Evaluación del Plan de Manejo de Tránsito: Desfogue Sanitario Condominio Vive Tibás, Ruta Nacional 101

DIRECCIÓN GENERAL DE INGENIERÍA DE TRÁNSITO
DEPARTAMENTO DE ESTUDIOS Y DISEÑOS

MOPT-03-05-01-111-2023

Figura 1: Zona de estudio

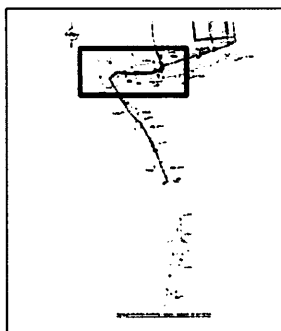
En relación a la revisión técnica realizada del informe del PMT presentado, la DGIT determina que la propuesta técnica presentada para ejecución de los trabajos del Análisis para el cierre parcial de vía sobre la Ruta Nacional 101, **no se apega** a lo estipulado en Reglamento de Dispositivos de Seguridad y Control Temporal de Tránsito para la Ejecución de Trabajos en Las Vías.

La propuesta planteada **no concuerda** con respecto al reglamento en el tema de señalamiento de zona de trabajo, colocación del señalamiento preventivo en base a las actividades realizadas el cual presenta un señalamiento adecuado.

El Plan de Manejo de Transito **no se ajusta** para este tipo de cierre parcial en esta zona, debido al flujo vehicular.

- 3.1.1. Se deben de presentar láminas donde se indique con claridad los cierres de vías a realizar, debe de evidenciarse la colocación de los elementos de canalización.

- 3.1.2. Se debe de indicar en los croquis la colocación de las señales verticales y que señales se colocarán. Además la primera señal se debe de colocar a 50 metros del primer elemento de canalización y las demás a 25 metros entre sí.

- 3.1.3. Se debe de indicar en los croquis si para realizar los trabajos se debe de cerrar la acera ya que el reglamento 38799-MOPT establece que el peatón no debe estar en zonas de conflicto, debe de darse la propuesta peatonal con seguridad utilizando senderos peatonales y malla anaranjada.

- 3.1.4. Se debe de indicar en los croquis las transiciones de convergencia y cambio de acuerdo a la velocidad en la carretera (40 metros y 20 metros respectivamente).

- 3.1.5. Se debe de indicar en el croquis las características geométricas existentes, debe de indicar cotas de anchos de carriles y sentidos de carriles. Además debe de indicarse como se manejaría los giros izquierdos.

- 3.1.6. Se debe de indicar en el croquis donde se ubicará la señal Modo I.
- 3.1.7. En los croquis se debe de indicar la ubicación de los banderilleros y se debe de colocar la señal PP-13-8.

- 3.1.8. Se debe de indicar en croquis como se manejarían los giros de la calle 4 y 6, durante los cierres.
- 3.1.9. Se debe de indicar como se manejará la intersección durante los cierres en el croquis. Además debe de acotarse los anchos habilitados ya que debe de ser 3.20m como mínimo.
